臺中市政府建設局 函

主旨：有關貴處提送114年7月10日景觀及植栽委員會114年第22次小組會議審議「『本市龍井區沙田路六段(向上路七段至鷺山橋)人行道改善工程』樹木移(換)植計畫」案之修正資料，詳如說明，請查照。

建設局景觀及植栽委員會
114 年度第 22 次小組審查會議紀錄

三、養護工程處屯區工程隊提送「『本市龍井區沙田路六段(向上路七段至鷺山橋)人行道改善工程』樹木移(換)植計畫」一案，提請討論。

(三)喬木移植定植位置

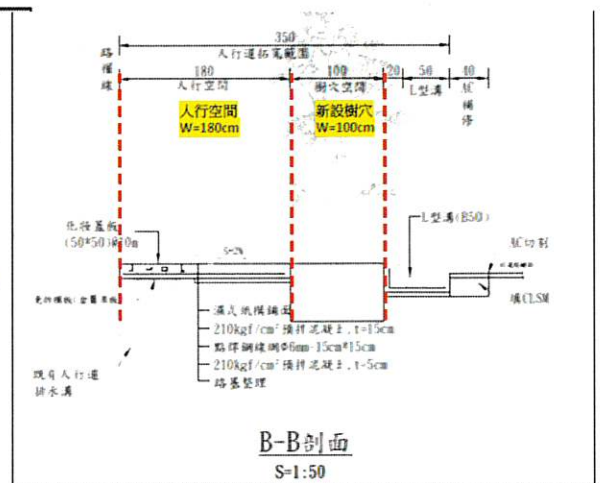
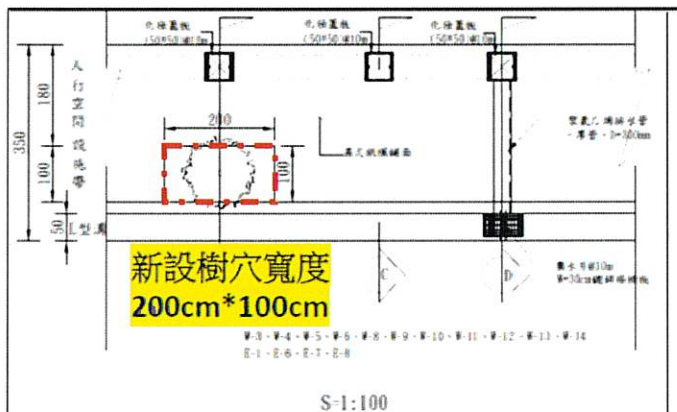
報告案 03	養護工程處屯區工程隊提送「『本市龍井區沙田路六段(向上路七段至鷺山橋)人行道改善工程』樹木移(換)植計畫」一案，提請討論。
03	章委員： 1. 水黃皮如編號 1 樹勢較差，建議可改為移除。 2. 請補充定植地點樹穴大小 3. 植穴建議可考量規劃為帶狀植穴。 林委員： 1. 樹木位於電線桿下，編號 1 水黃皮，樹勢不佳，是否改以換植處理。 2. 樟樹請表列移植前後修剪高度及寬幅。 廖副召集人： 1. 請補充人行道改善後剖面圖，未來人行道寬度為何，是否規劃樹穴。 2. 補植地點務必特別注意勿種植於電線桿下方。 3. 請補充交維計畫。 4. 樟樹建議於移植適期進行移植。
決議	1. 同意移植 2 株樟樹並移除 4 株水黃皮、3 株樟樹。 2. 請依委員意見修正並補充相關資料後，授權業務單位（公園景觀管理科）審視資料無誤後通過。 3. 請於完工 1 個月後報請養護工程處公園景觀維護科更新友善樹木空間資訊管理系統資訊。

預定移植之喬木(編號 3、編號 4)，就近移植至人行道改善後之樹穴。道路工程

新設樹穴尺寸為:200*100cm。

依道路工程圖 BB 剖面圖顯示，改善後人行道寬度總寬 350cm，其中人行道寬

度為 180cm、樹穴寬度 100cm，退縮 L 型溝 70cm。
